Oggetto: Trasmissione Parere Istruttorio Conclusivo relativo alla modifica dell'AIA rilasciata alla
VERSALIS S.p.A. per lo Stabilimento di Priolo Gargallo (SR) – Procedimento ID
143/10468.

PARERE ISTRUTTORIO CONCLUSIVO

Modifica Non Sostanziale dell'Autorizzazione Integrata Ambientale (AIA)

ID MATTM 143/10468

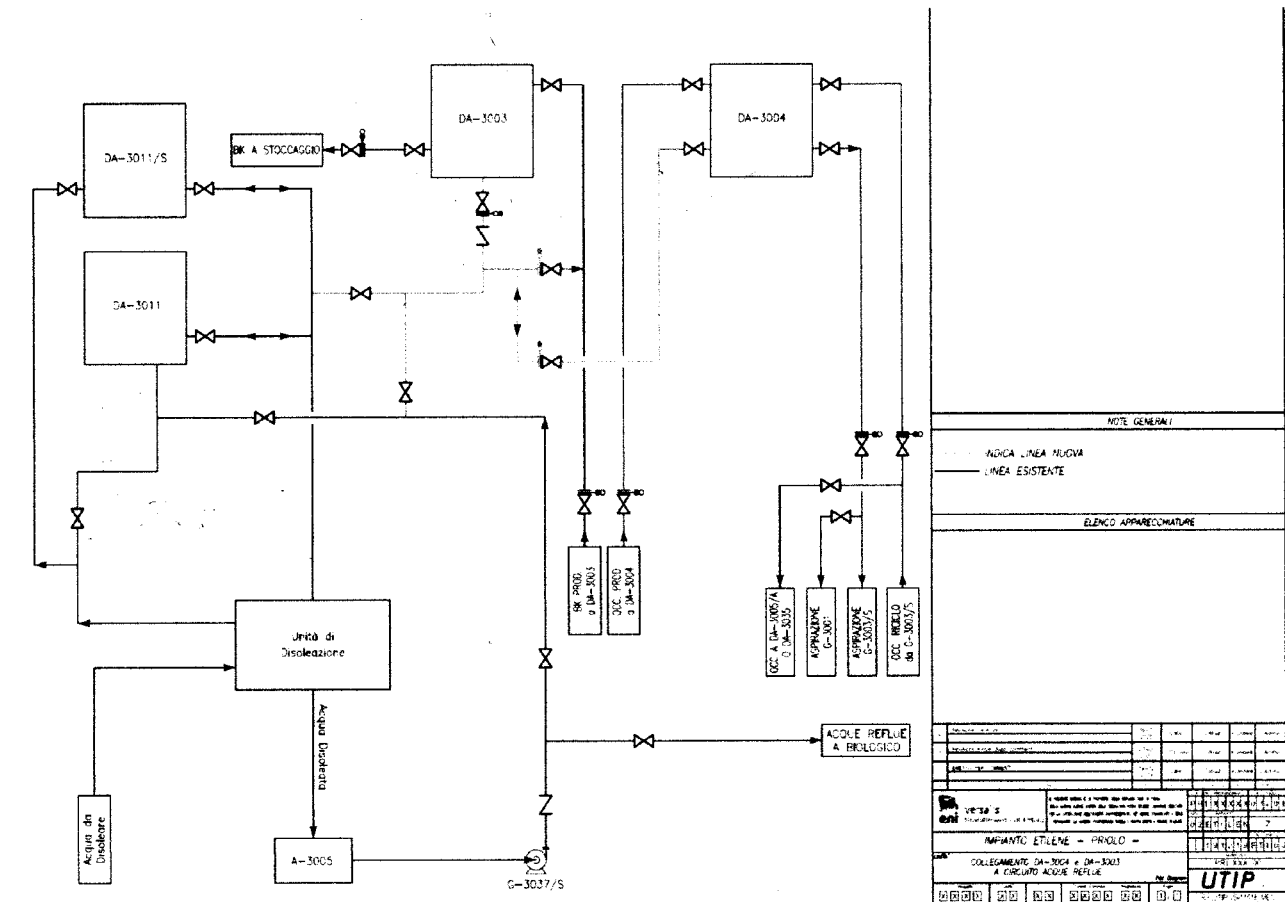
B) *Relativamente alla capacità aggiuntiva proposta per il circuito delle acque reflue dell’impianto Etilene, sia illustrato in maggior dettaglio il nuovo assetto proposto, chiarendo le modalità di gestione dei serbatoi in questione tramite Schemi semplificati di processo Ante e Post inserimento di detti serbatoi;*

Lo schema semplificato di processo allegato illustra l’assetto impiantistico della sezione oggetto di modifica Ante e Post collegamento dei serbatoi DA-3003 e DA-3004 al circuito delle acque reflue d’impianto.

Si precisa che nello schema allegato l'assetto impiantistico ante modifica è riportato in nero, mentre in rosso è evidenziato il circuito (linee, valvole e dischi di isolamento) che si intende realizzare.

Come si può osservare dallo schema, nell'assetto ante modifica i serbatoi DA-3003 e DA-3004 ricevono, mediante circuiti dedicati, rispettivamente BK e FOK.

Anche nell'assetto futuro, i serbatoi DA-3003 e DA-3004 saranno normalmente sezionati dal circuito acque reflue e collegati ai rispettivi circuiti di idrocarburi analogamente a quanto avviene attualmente.

Nella configurazione futura sarà in aggiunta possibile allineare al circuito delle acque reflue il serbatoio DA-3003, il serbatoio DA-3004, oppure entrambi i serbatoi.

In tale configurazione verrà garantita la separazione dei circuiti di idrocarburi dal circuito acque reflue mediante apposizione di dischi ciechi (vedi schema allegato).
